**Licitación Pública 09/2025****"Unidad penitenciaria N° 13 - Piñero. Construcción de 6 módulos penitenciarios (A-B-C-D-E-F)"****CIRCULAR N°1 – CON CONSULTA**

Por este medio esta Unidad Ejecutora comunica a los oferentes de la licitación pública 09/2025 que se han recibido las consultas vinculadas al llamado, que se transcriben a continuación junto a sus respectivas respuestas.

05\_A P1 - A.05

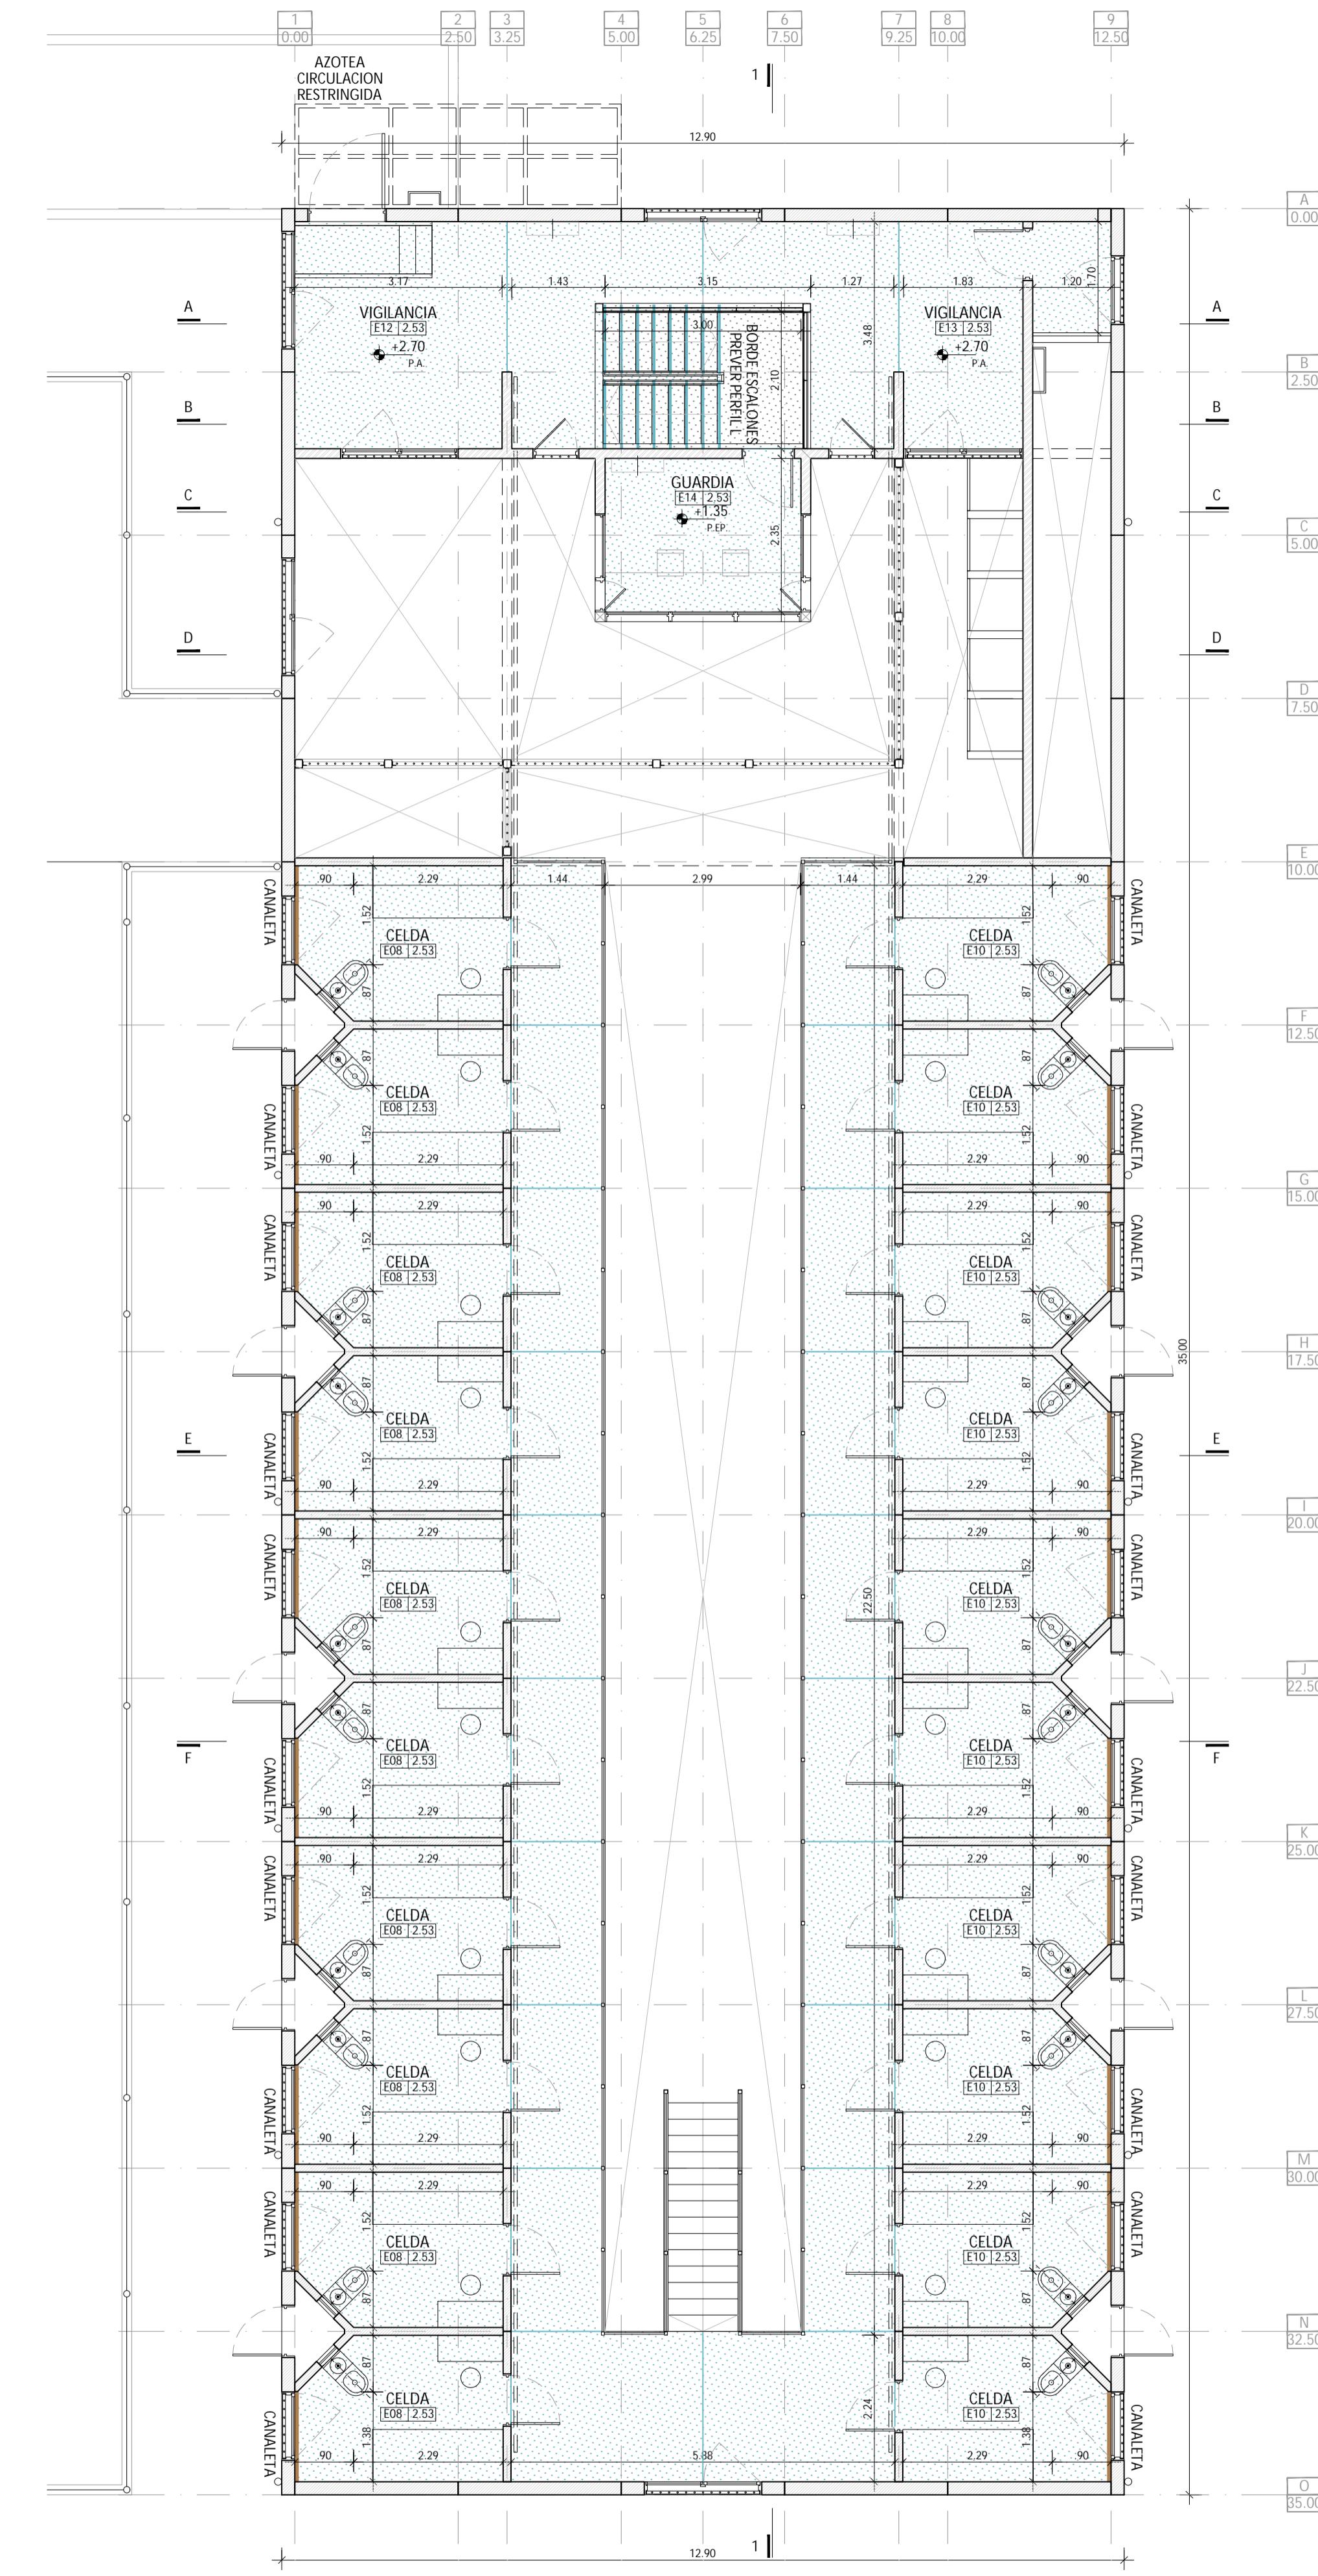
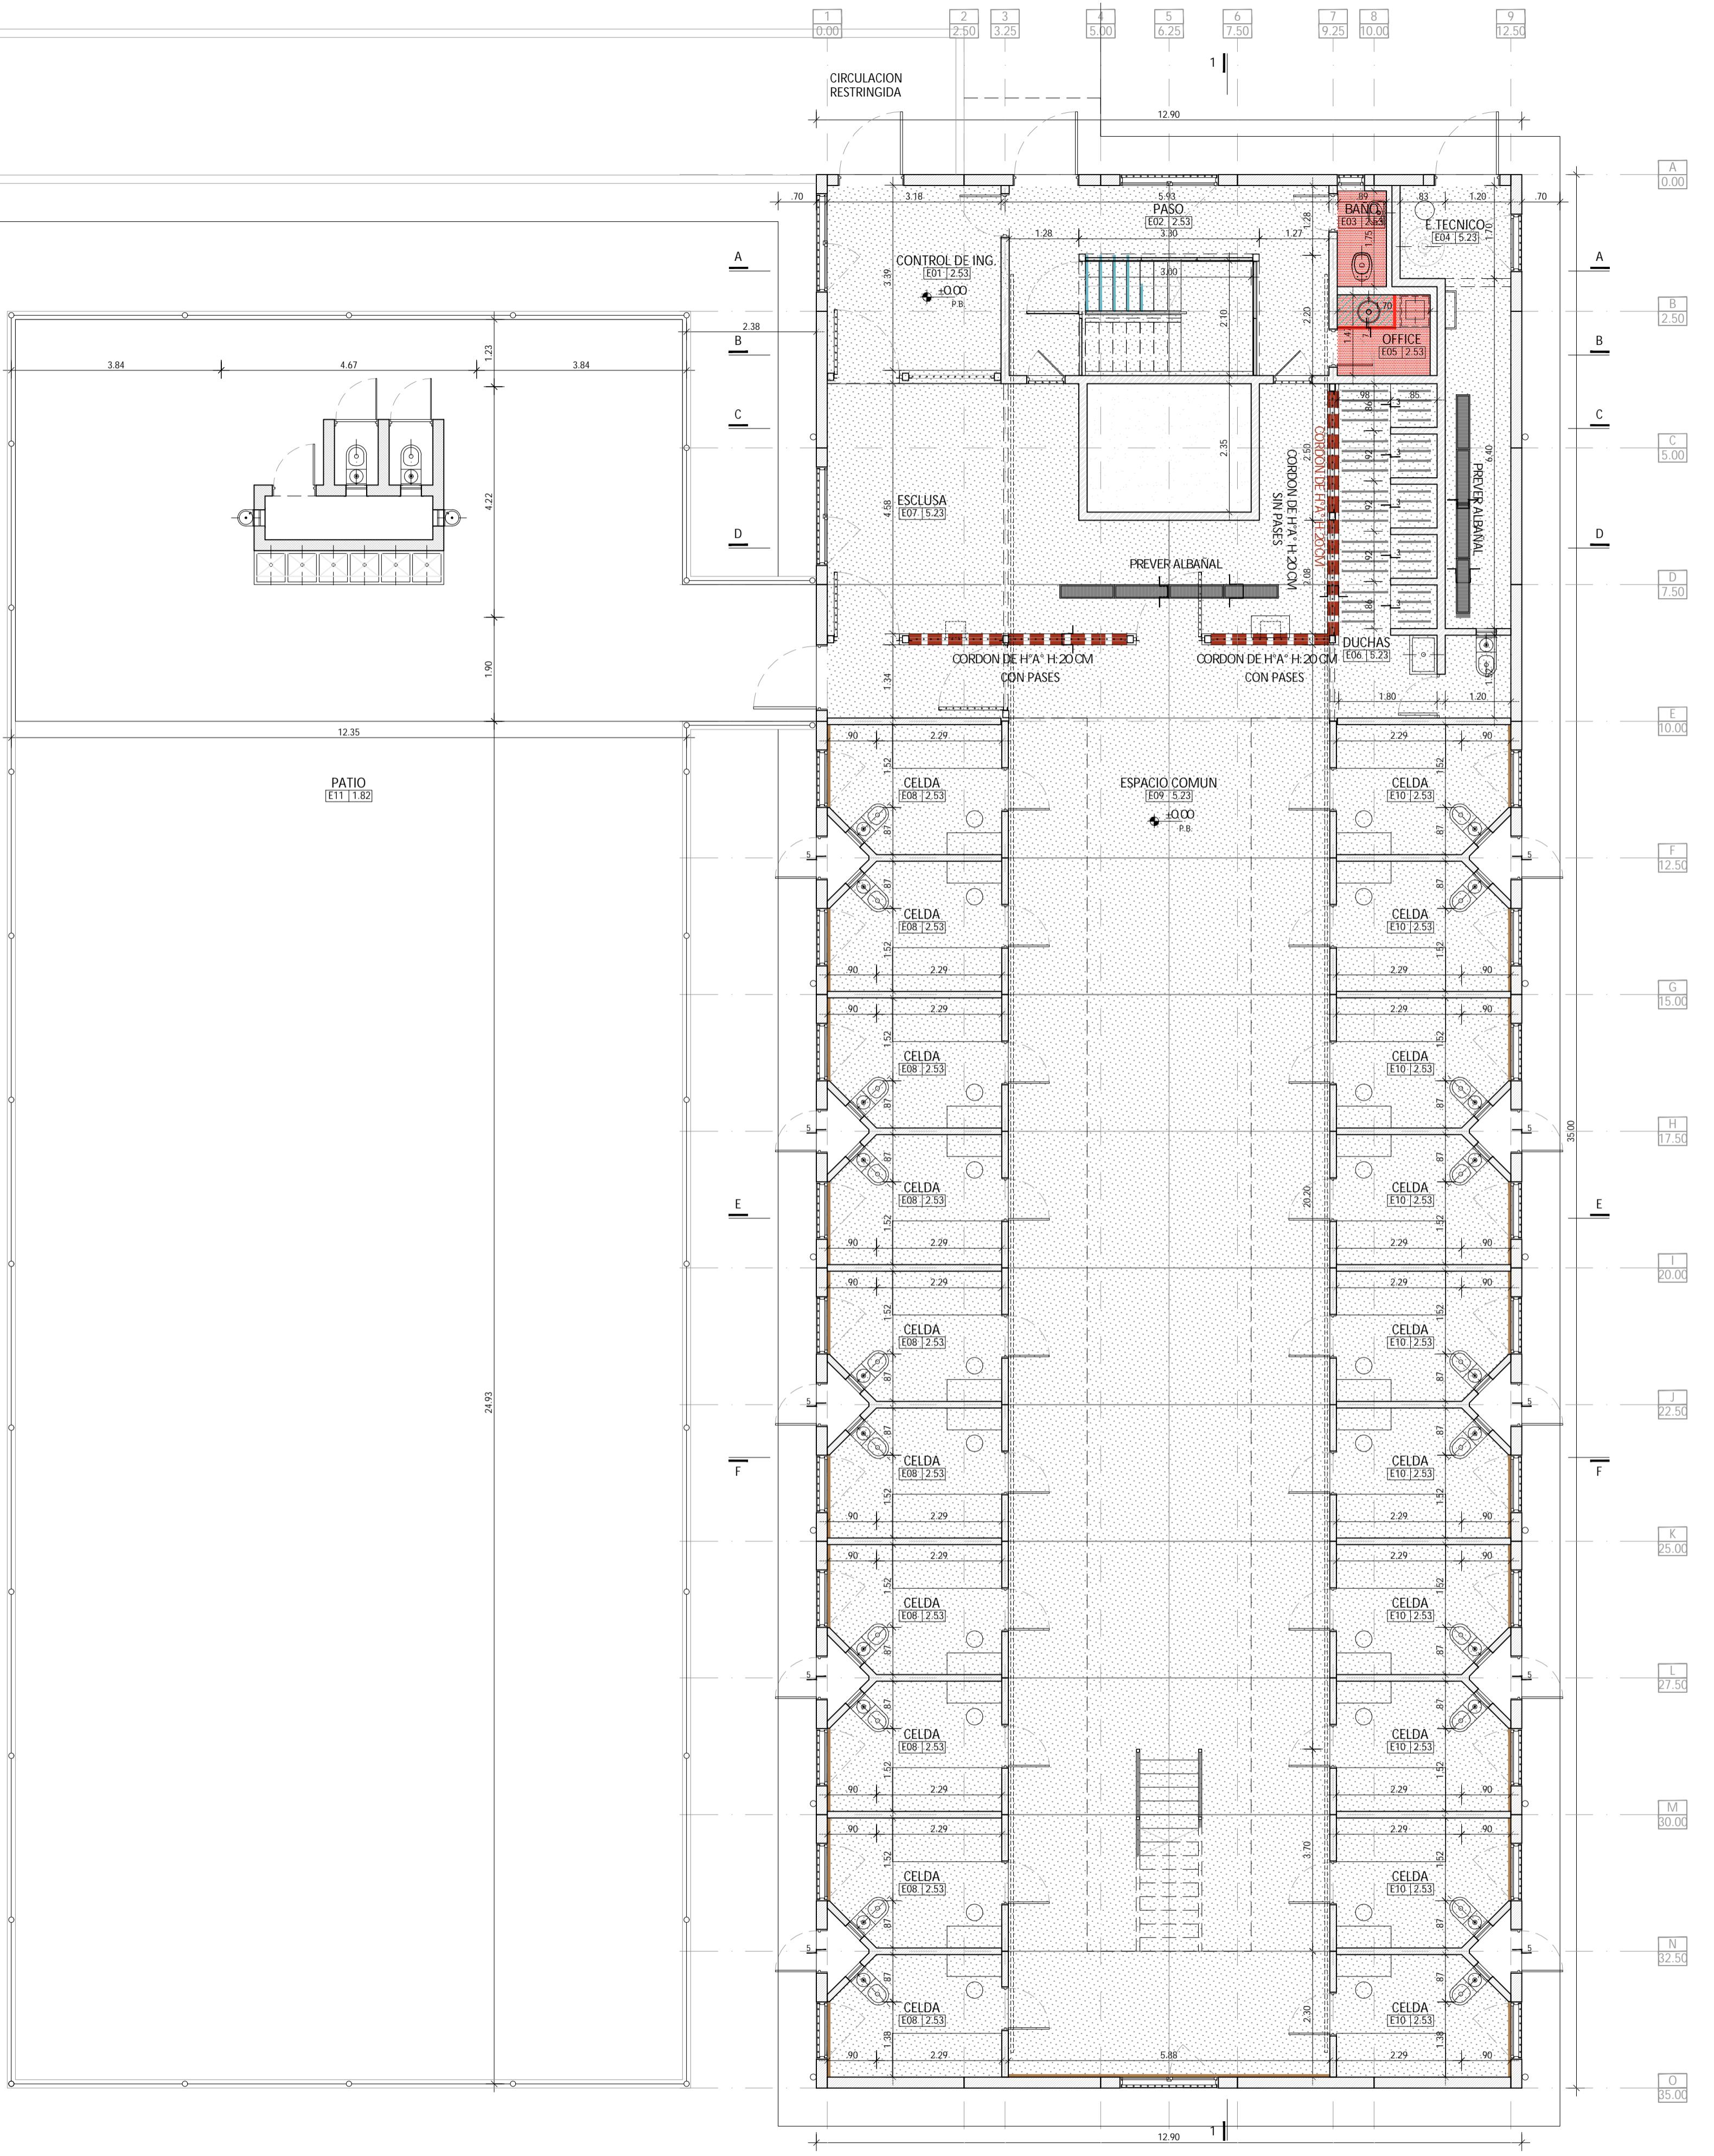
4. Indicar tipo de piso que deberá ejecutarse en los espacios comunes y celdas de los pabellones tipo 1 y tipo 2.
5. Se solicita planta de terminaciones de las garitas de vigilancia, en donde se especifiquen pisos y cielorrasos.

1. El predio no se encuentra dentro del área servida por ASSA.  
El acercamiento eléctrico hasta la S.E.T. no es objeto de esta licitación.
2. A los fines de la cotización el pre dimensionamiento de las fundaciones arrojó los datos disponibles en la documentación técnica entregada.  
La empresa adjudicataria deberá realizar el estudio de suelos según las solicitudes de la obra para la ejecución del proyecto ejecutivo que verifique las secciones adoptadas según lo establece el artículo 01.6 Estudio Geo técnico del PET.
3. Se adjunta plano 05\_C S\_PL.08
4. Se adjuntan planos 05\_A P1-A.05 R01, 05\_A P1 A.06 R01, 05\_A P2-A.05 R01 y 05\_A P2 A.06 R01.
5. Piso de garitas: hormigón premoldeado de losa terminación pintura epoxi.  
Cielorrasos: ver plano 05\_AR-A.01.
